Znak sprawy ZP/17/MGW/2018

Zabrze, dnia 28 czerwca 2018 r.

Działając na podstawie art. 38 ust. 2 ustawy z dnia 29 stycznia 2004 r. *Prawo zamówień publicznych* (tekst jedn. Dz.U. z 2017 r. poz. 1579 z późn. zmian.) ZAMAWIAJĄCY uprzejmie informuje, że w postępowaniu przetargowym Nr ZP/17/MGW/2018 na roboty budowlane pn. „*Obiekt dawnej Cechowni – wykonanie prac budowlanych wraz z zagospodarowaniem terenu w ramach projektu „Rewitalizacja i udostępnienie przemysłowego Dziedzictwa Górnego Śląska”* złożone zostały wnioski o wyjaśnienie treści *Specyfikacji Istotnych Warunków Zamówienia*, zwanej dalej SIWZ, zawierające pytanie następującej treści na które ZAMAWIAJĄCY udziela odpowiedzi:

PYTANIE Nr 41

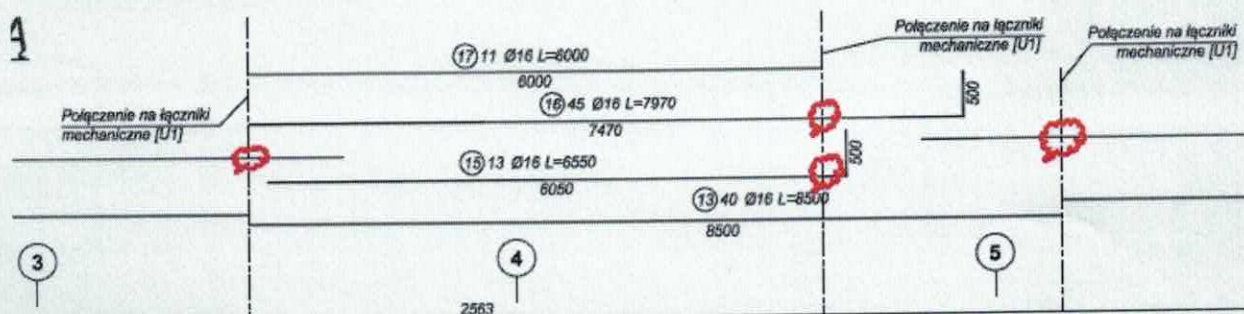
Prosimy o informację, w której pozycji należy uwzględnić uciążlenie zbrojenia płyty (mechaniczne uciążlenie) czy ewentualne rozwiązanie jest dowolne np: Fortec czy Lenton (różne technologie wykonania)?.

Prosimy o uszczegółowienia uciążlenia zbrojenia. Czy połączenia na mufy dotyczą się połączeń między prętami nr 12, 13 i 14 oraz 24 i 23? Czy pozostałe pręty, które są pokazane na rysunku i przecięte linią przerywaną także mają być połączone na mufy Np. nr pręta 15 czy 16 (oznaczenie na czerwono)?

Uciążlenie zbrojenia należy zastosować w pozycjach dotyczących montażu zbrojenia, dopuszcza się dowolną technologię.

Połączenia dotyczą prętów 12, 13 i 14 oraz 22 i 23. Połączenia mechaniczne należy wykonać dla prętów rozłożonych w pasmach nad podporami (nad głowicami słupów).
